# **LOTISSEMENT FONTAINE CHESNAIE SAINT-HERVÉ - PLOUFRAGAN**

***ÉTUDE D'IMPACT SUR L'ENVIRONNEMENT  
VALANT DOSSIER LOI SUR L'EAU***

**MÉMOIRE EN RÉPONSE**

JANVIER 2019

Carte 3 : Plan de composition du projet – extrait du PA 2017, Cabinet LEMOIGNE, avril 2017

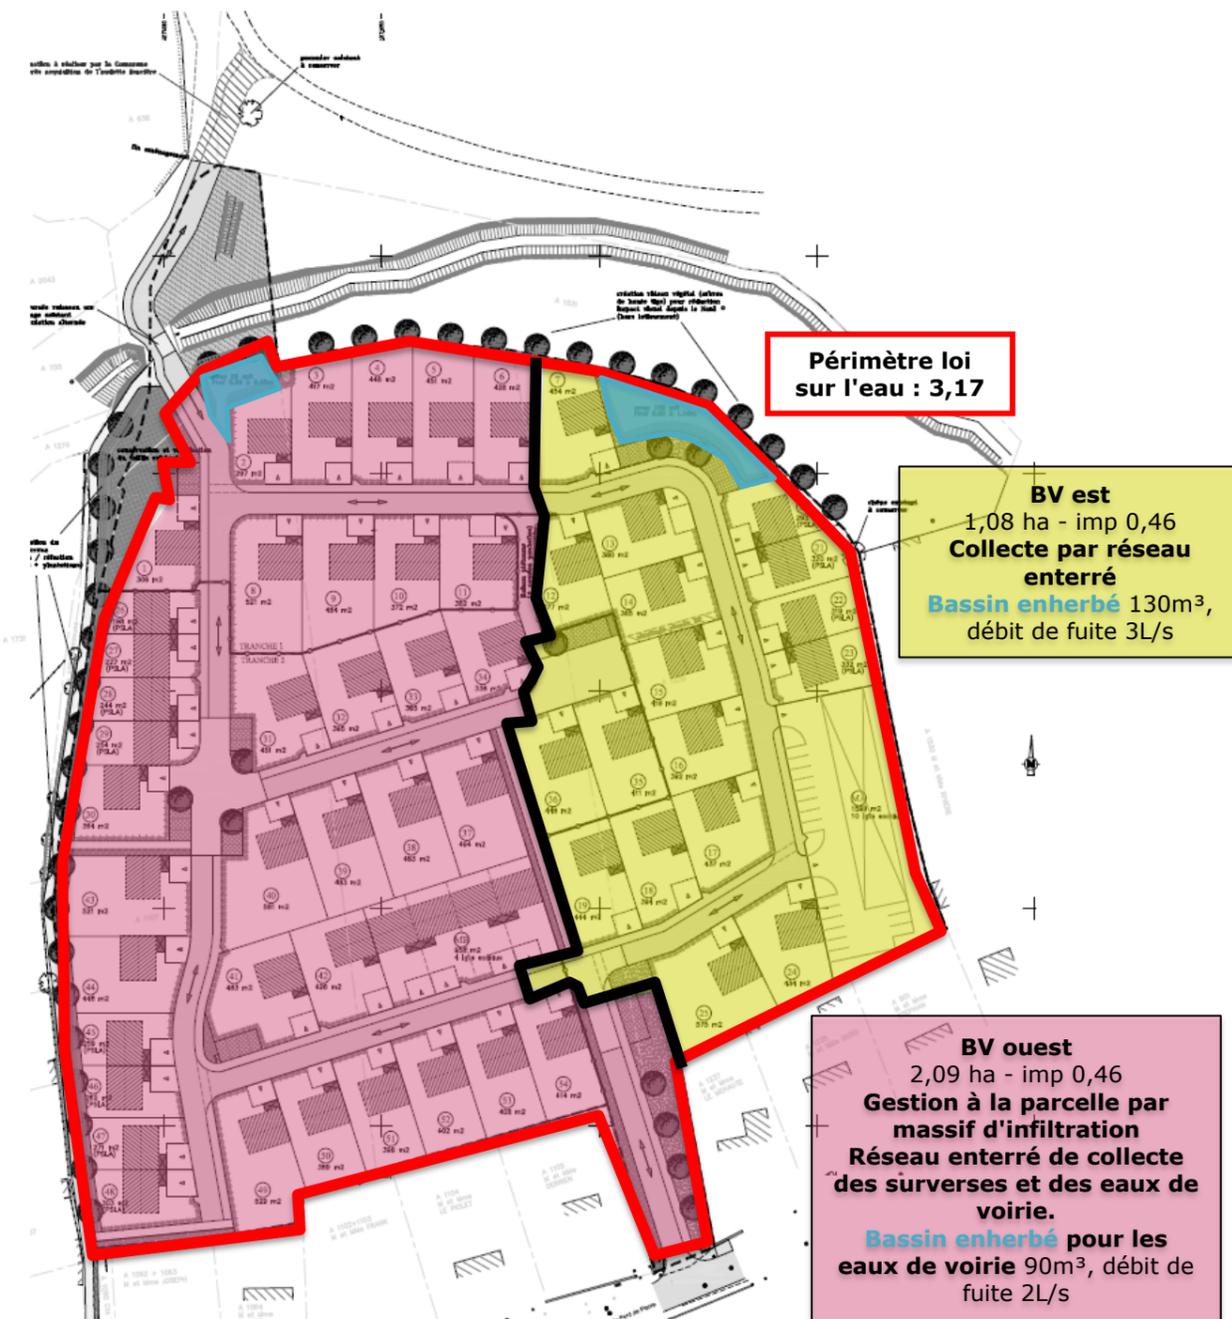
<sup>6</sup> Quelques exemples : certaines légendes ne sont pas explicites du fait d'un décalage entre le symbole et son intitulé (cartographies pages 10 ou 12).

✓ **Plan de composition du projet – scénario 2 – page 22 de l'étude d'impact**

Figure 1 : Schéma d'une remontée de nappe – DREAL Basse-Normandie, extrait du site <http://sigessn.brgm.fr>

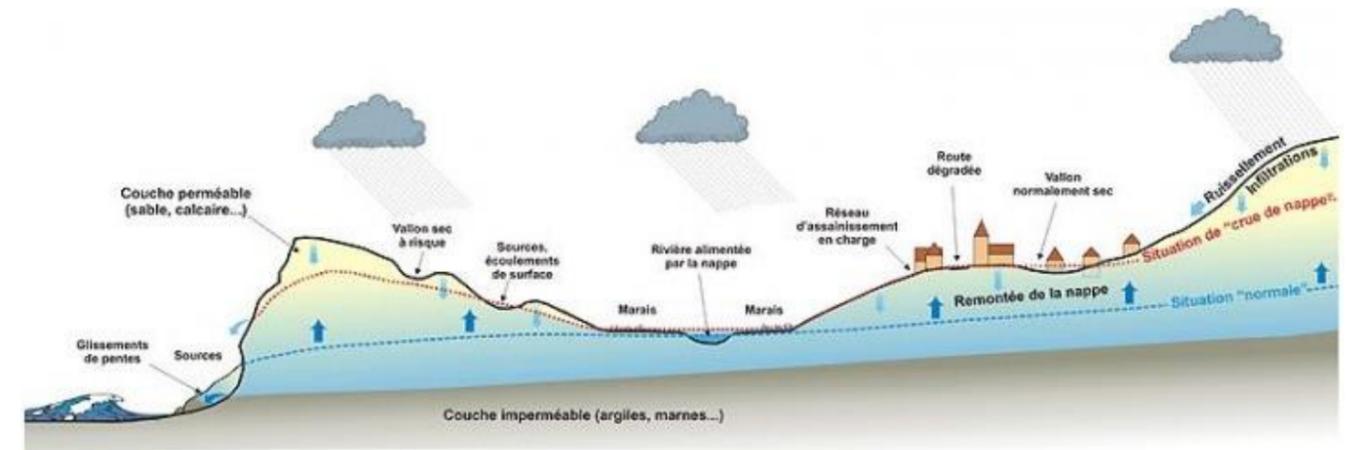
Certains schémas ou cartes manquent de lisibilité, comme le schéma sur les risques de remontées de nappes page 64.

✓ **Schéma du fonctionnement des aquifères – page 64 de l'étude d'impact**

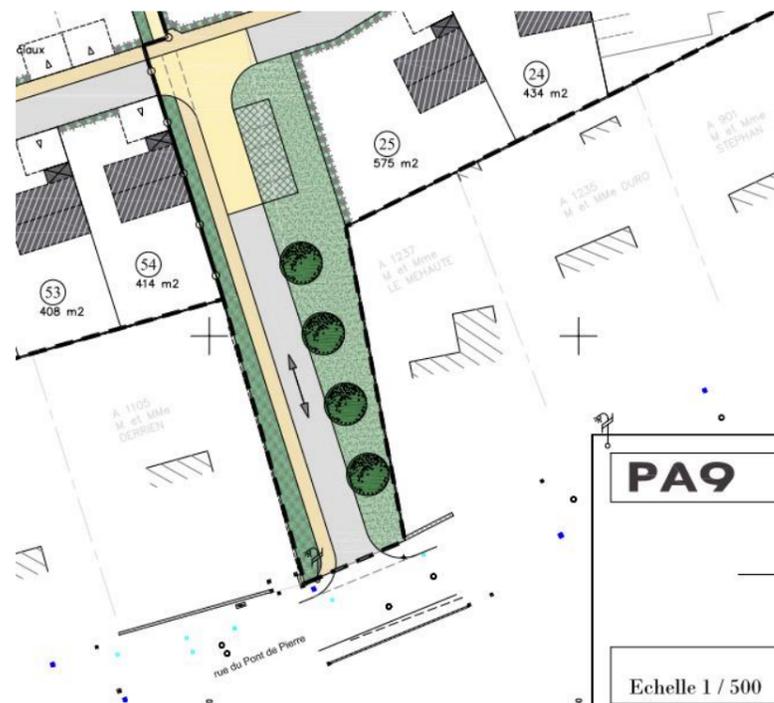
L'Ae constate que le dossier ne propose pas de périmètre d'étude intermédiaire entre le périmètre circonscrit à la zone de projet et le périmètre de 5 km (qui comprend une partie de la ville de Saint-Brieuc). Un périmètre intermédiaire aurait pourtant été opportun pour étudier les incidences du projet sur les quartiers alentours, d'autant plus que le lotissement constitue un véritable « morceau de ville » pour le village de Saint-Hervé (rattaché à la commune de Ploufragan).

L'étude d'impact a porté effectivement sur les effets au niveau du village de Saint-Hervé. Ils ont été intégrés à l'analyse, notamment au regard de l'offre de services publics disponibles au niveau du village (transports en commun, école, terrains de sport,...).

La **mobilité** au niveau du village de Saint-Hervé n'est pas du ressort de l'aménageur du projet « La Fontaine Chesnaie » car elle **doit se traiter à une échelle plus large que celle de l'opération**.

Néanmoins, le projet de lotissement s'insèrera très bien dans le contexte de mobilité puisqu'il crée des cheminements et voiries étant reliés aux modes de déplacements existants autour du site (dans le village de Saint-Hervé), de façon sécurisée.

Figure 2 : bilan des volumes mis en œuvre dans le cycle de l'eau potable en régie en 2015 – extrait du RPQS SBAA de 2015

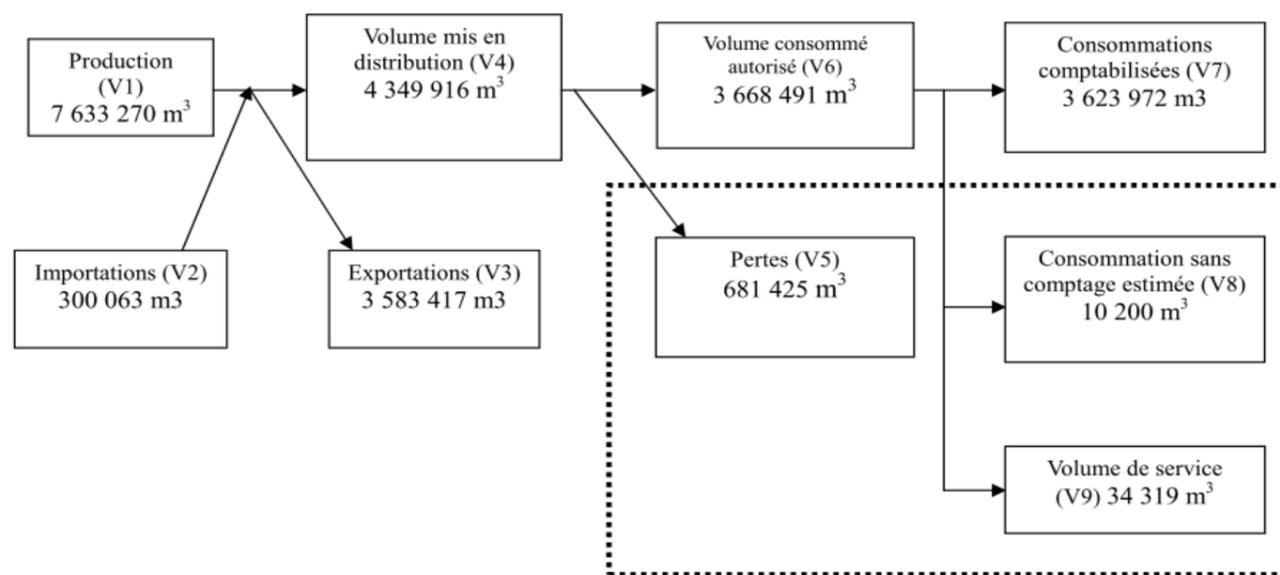
Pour répondre aux besoins, l'eau potable sera captée au niveau du Gouët, dans la retenue de Saint-Barthélémy, et dans l'Urne à Trégueux. Le futur réseau d'alimentation, permettant de subvenir aux besoins de 164 habitants, sera raccordé au réseau public existant situé au sud de la zone, rue du Pont de Pierre. Bien que le porteur de projet déclare que l'approvisionnement en eau potable ne présente pas d'enjeu notable, l'Ae constate que le dossier ne mentionne pas de données chiffrées (concernant la consommation prévisionnelle et la capacité d'approvisionnement en eau potable) permettant de justifier cette affirmation.

Le volume mis en distribution à l'échelle de l'agglomération est donc de **4 349 916 m<sup>3</sup>** en 2015. Il y a une **marge de 44 519 m<sup>3</sup>** entre le volume consommé autorisé et les consommations comptabilisées.
